# 高野原二丁目・三丁目地区

## 1 地盤変状の現況と変状メカニズム

### 宅地保全審議会専門委員会の検討中間結果

### 検討中間結果に対する検討（案）

被災平面図 1:2,000

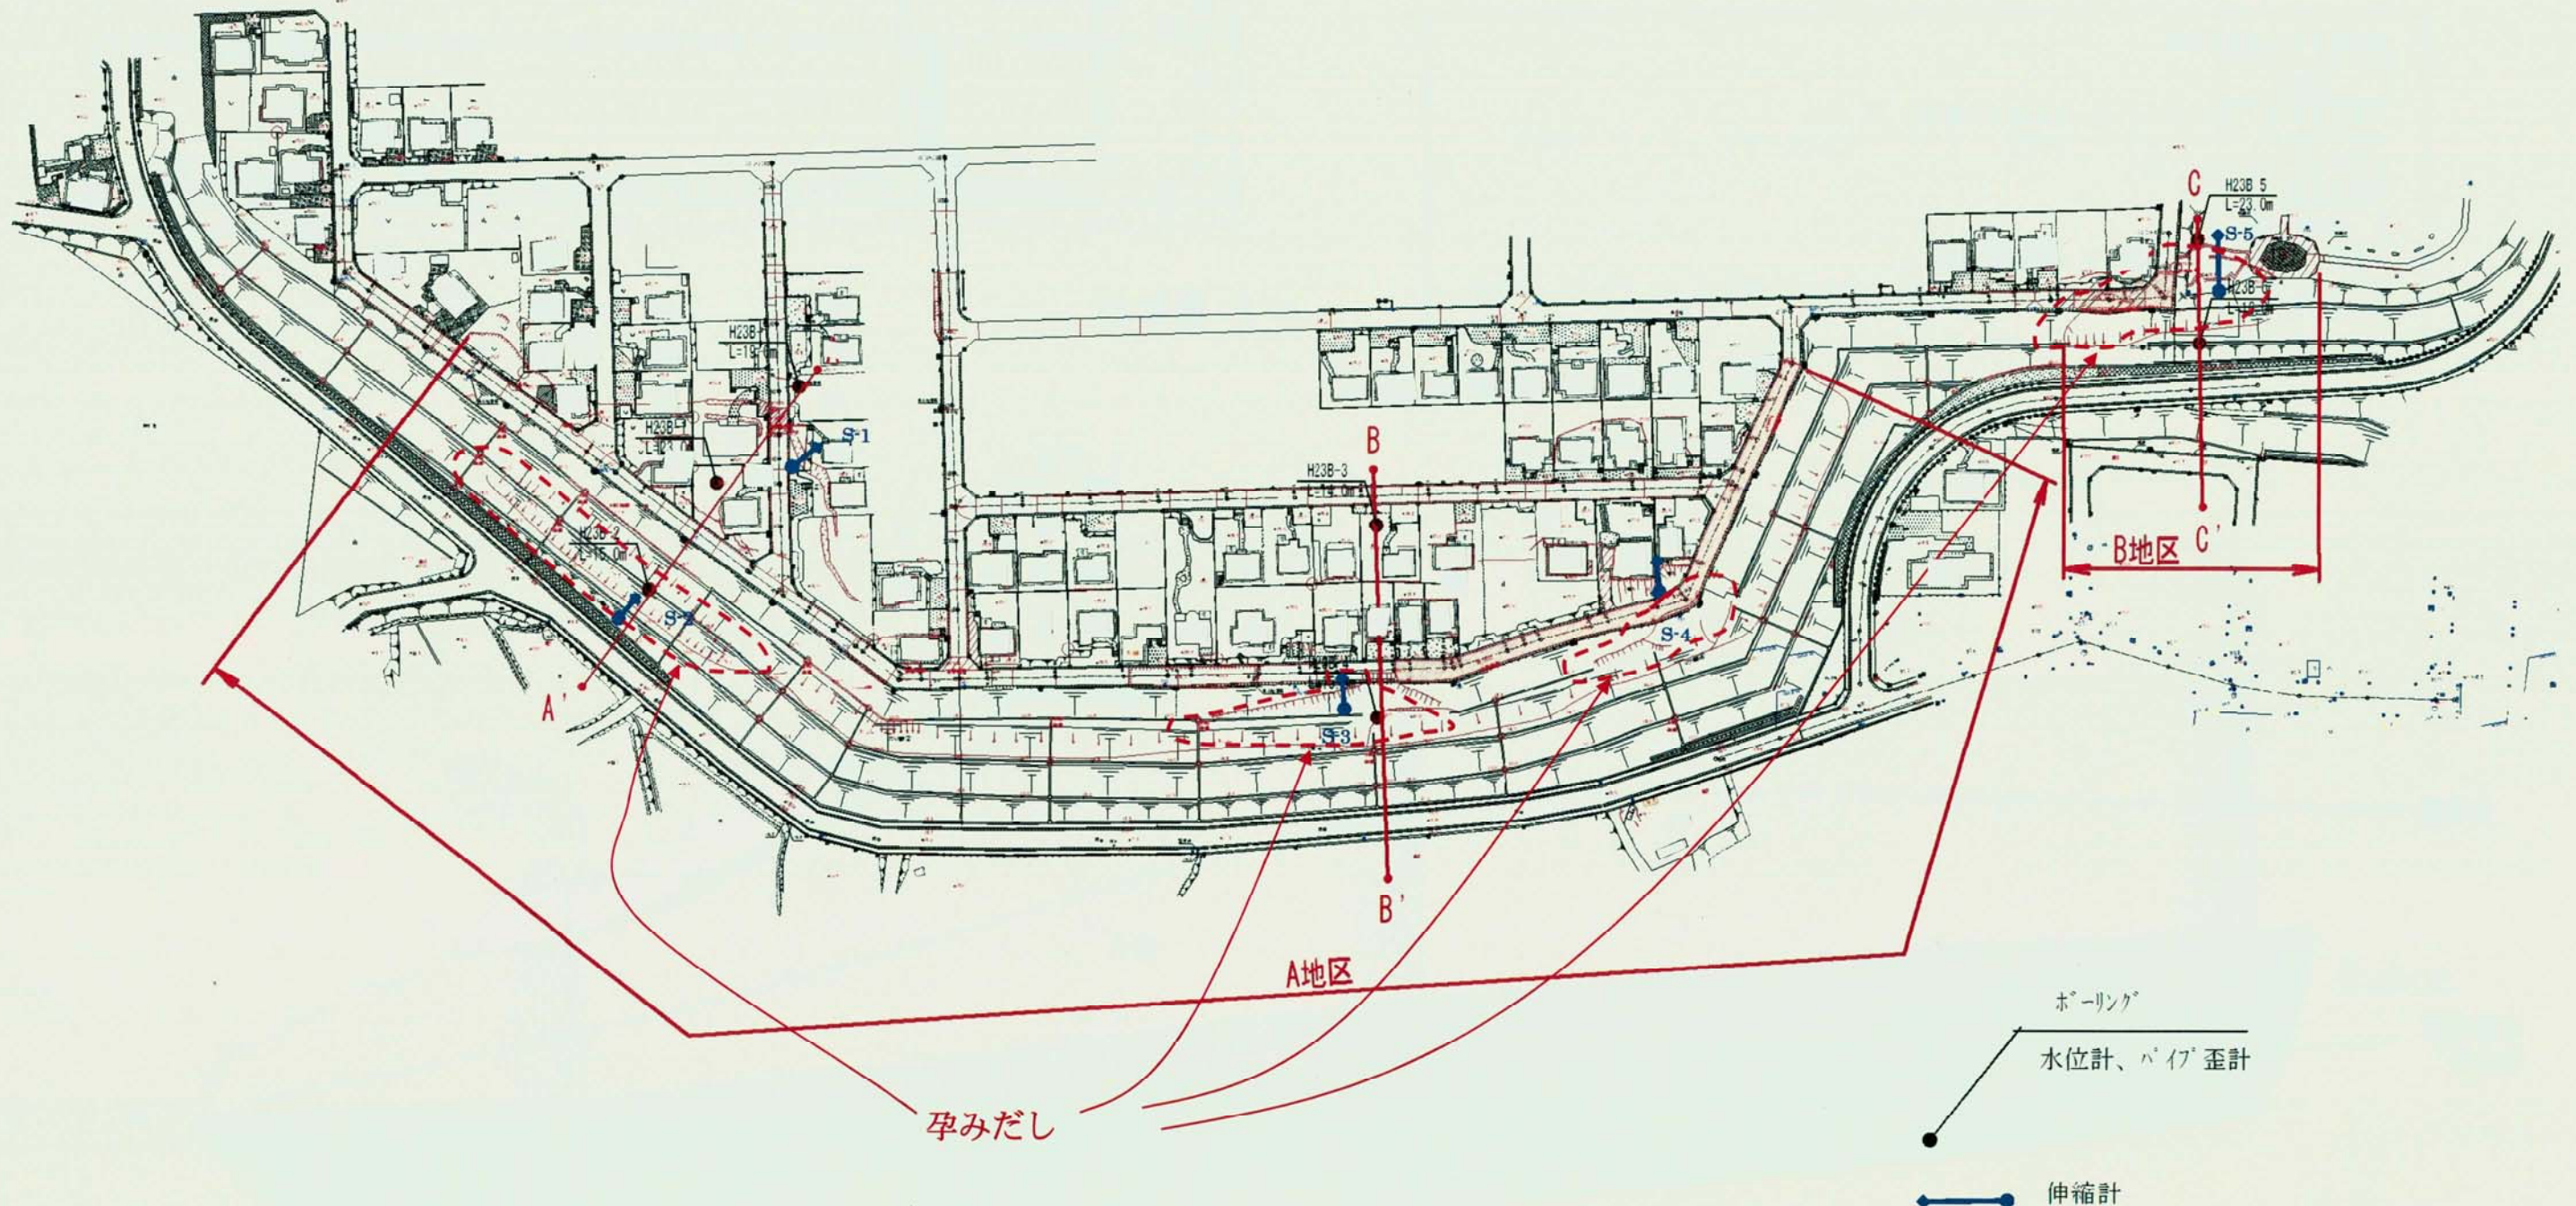
### ①初動ブロックの範囲決定

- ・ のり面の孕み出しが最も明瞭であり、法面の孕みが全体の初動をなし、後背部の変状を促したものと判断される。したがって、法面部のブロックを初動ブロックとする。
- ・ 断面的な範囲は、次頁に示す。

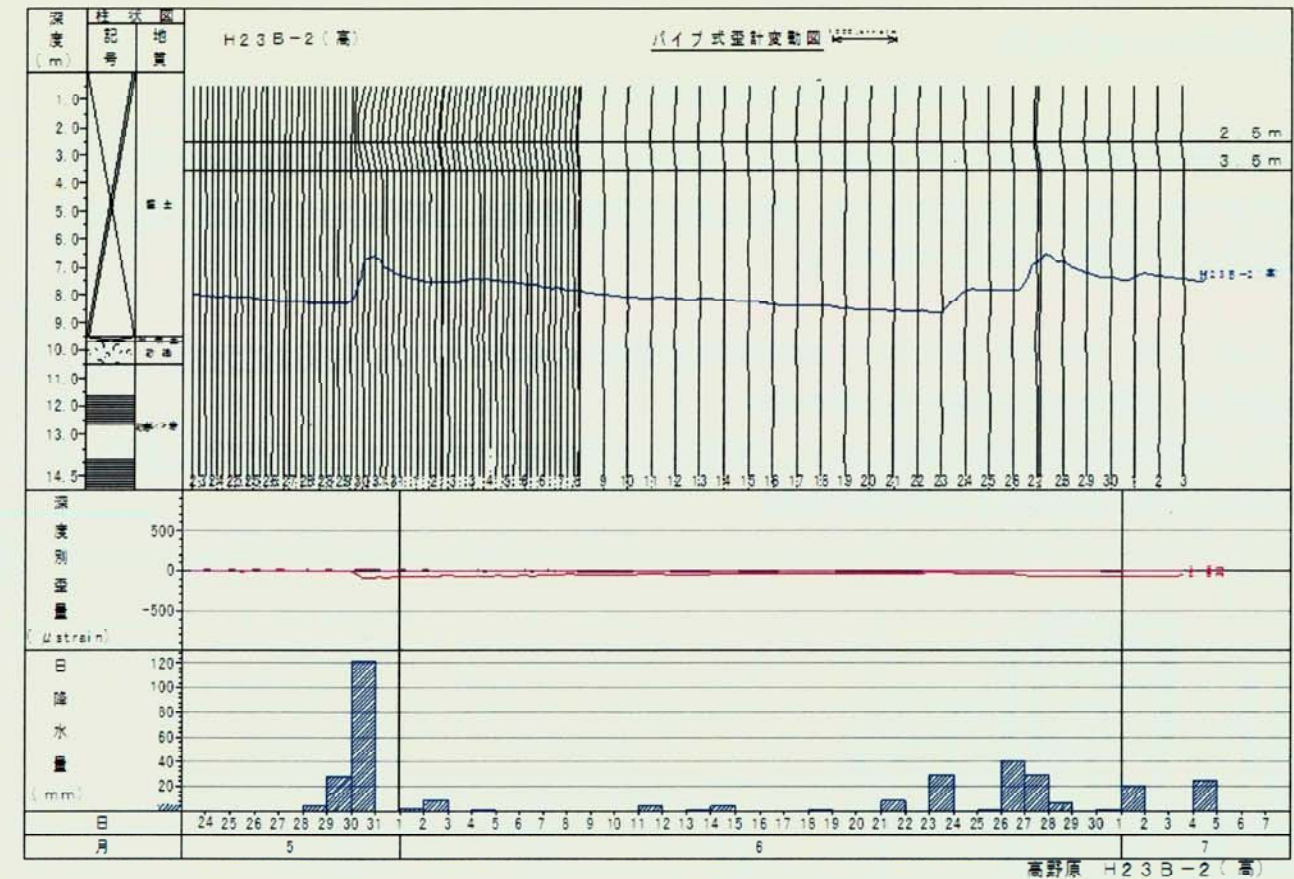
## 設定根拠

- ・ 平面的な解釈は前頁に記述
- ・ 上端ははらみ頂部
- ・ 下端は孕み末端
- ・ 中間は、ボーリング H23B-2 孔、深度 2.15~2.45 が N 値=1 と低いこと、同孔パイプ歪計深度 2.5m において 5/30 降雨 (121mm) 後に僅かであるが、ヒズミの変動があった (その後の累積はない)。

道路および宅地の変状は、初動ブロックの変状(滑動)を起因とするものであり、初動ブロックに対する対策が適切と判断する。なお、初動ブロック再盛土後の地震時  $F_s=1.04$  であり、計画安全率を満足する。

A-A' 横断面図

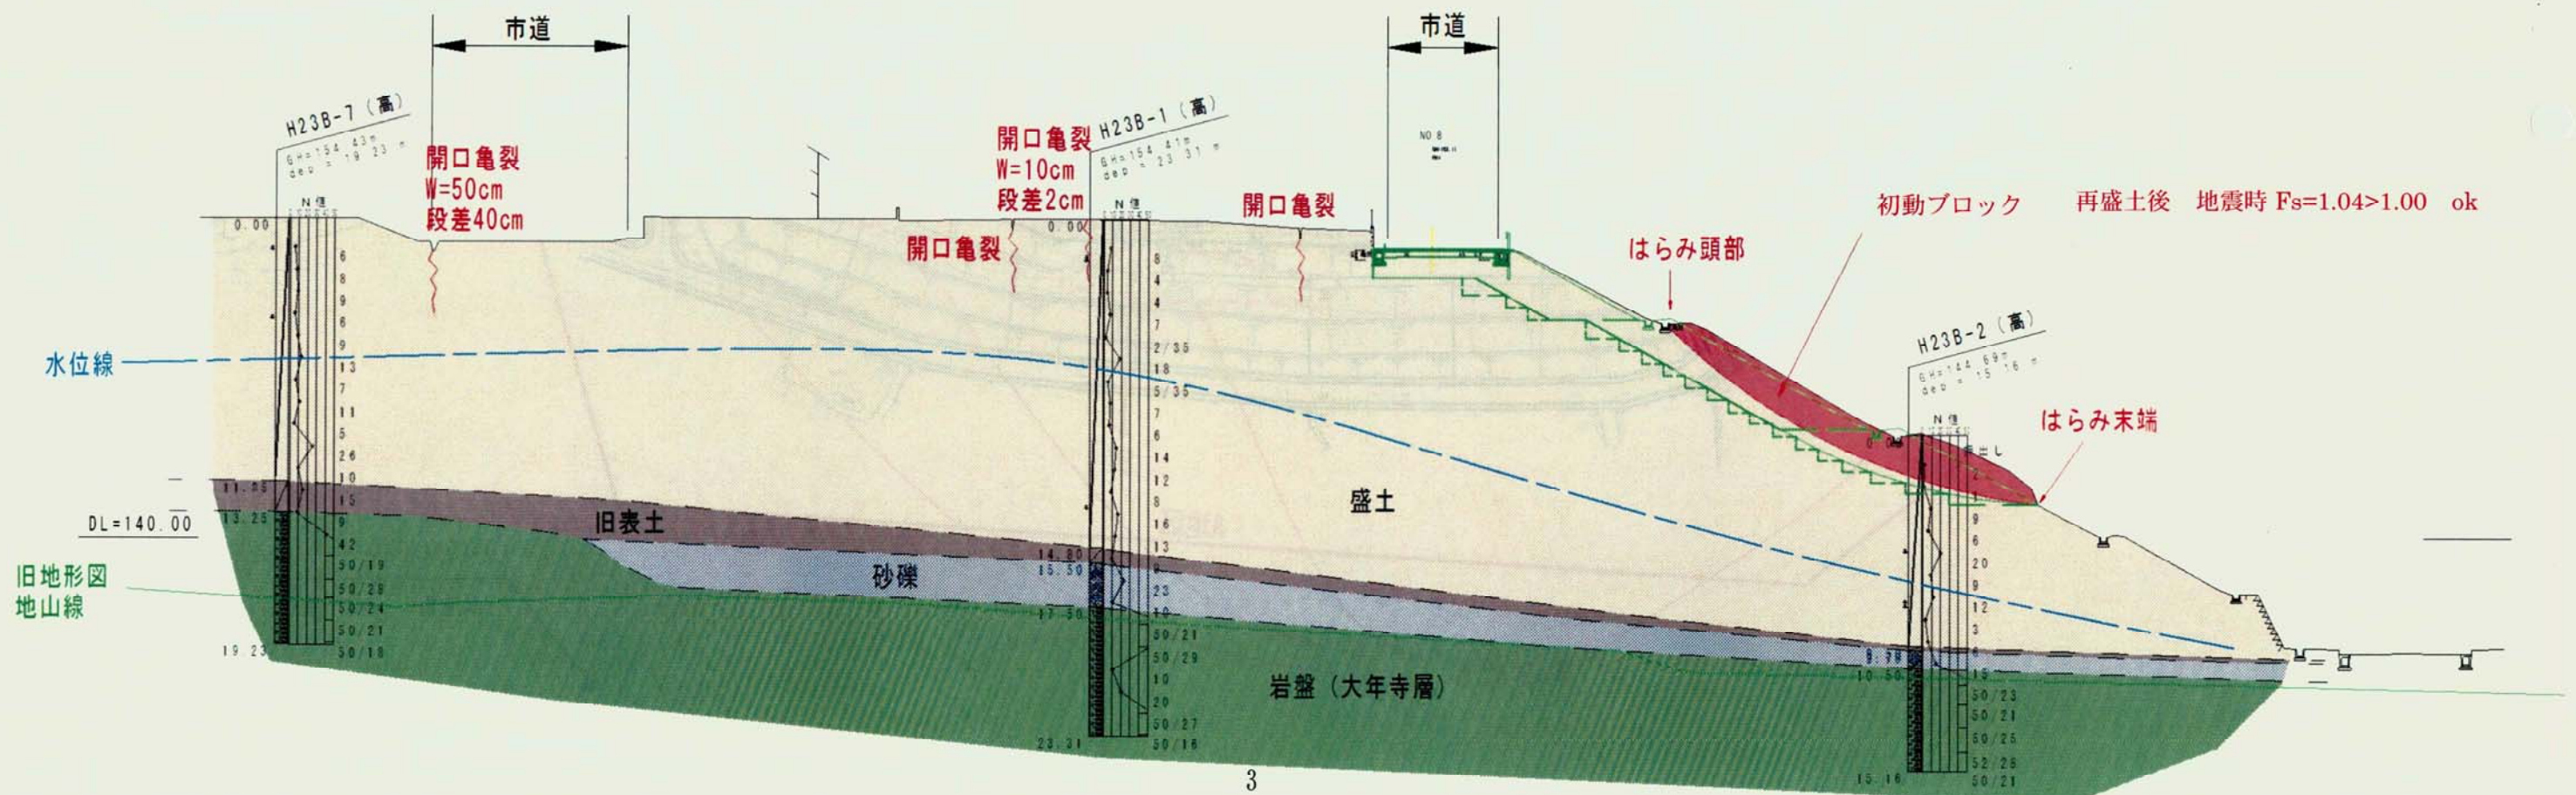
## ●初動ブロック検討結果

### 現況

地震時安全率:  $F_s=0.95 \sim 1.00$  (※設計水平震度  $K_h: 0.25$ )  
 設計地盤定数:  $\gamma_t=17.0 \text{ kN/m}^3$  (試験値)、 $\phi=15^\circ$  (粘性土の一般値)、 $C=9.0^\circ$  (逆算値)  
 必要抑止力:  $P_r=15.1 \text{ kN/m}$   
 常時安全率:  $F_s=1.53$

### 再盛土後

地震時安全率:  $F_s=1.04$  (※設計水平震度  $K_h: 0.25$ )  
 設計地盤定数:  $\gamma_t=18.0 \text{ kN/m}^3$  (良質土)、 $\phi=20^\circ$  (粘性土の一般値+5°)、 $C=9.0^\circ$  (逆算値)  
 常時安全率:  $F_s=1.69$

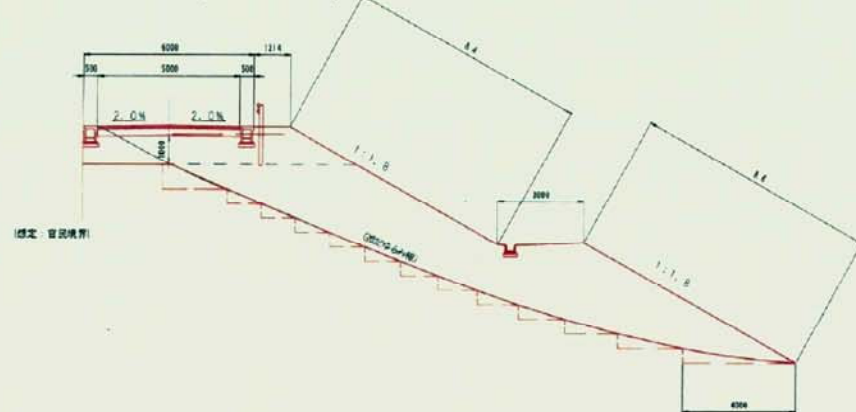
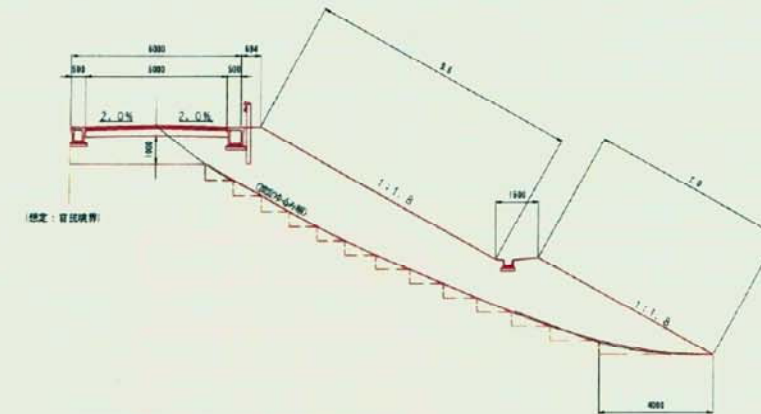
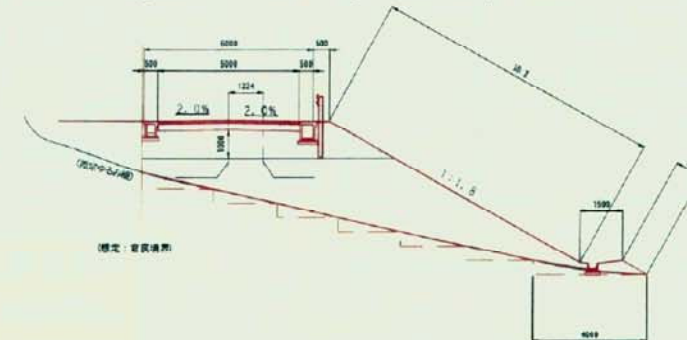
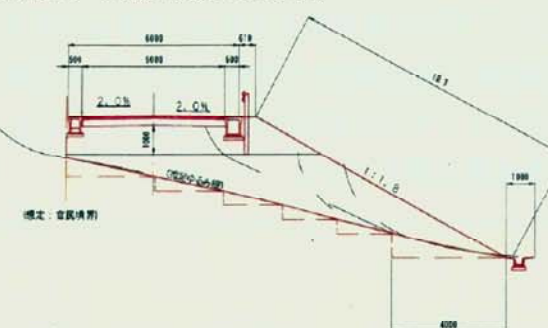
また、道路面の掘削が宅地に近接したり、初動ブロックの頭部が宅地内にまで及ぶ所では、道路と宅地の境界部に仮設の土留工が必要となる。

- 道路面の掘削は、宅地に近接するが、掘削はいずれも深度1.0mであり、土留め工は必要ないものとする（下記に掘削計画横断図を示す）。
- なお、工事は宅地に留意した施工とする。

①No.4+19～No.9+19(L=100m 区間)

②No.9+19～No.16+0(L=121m 区間)

③No.16+0～No.21+10(L=110m 区間)

④No.21+10～No.27+5(L=115m 区間)

⑤No.32+0～No.33+14(L=34m 区間)
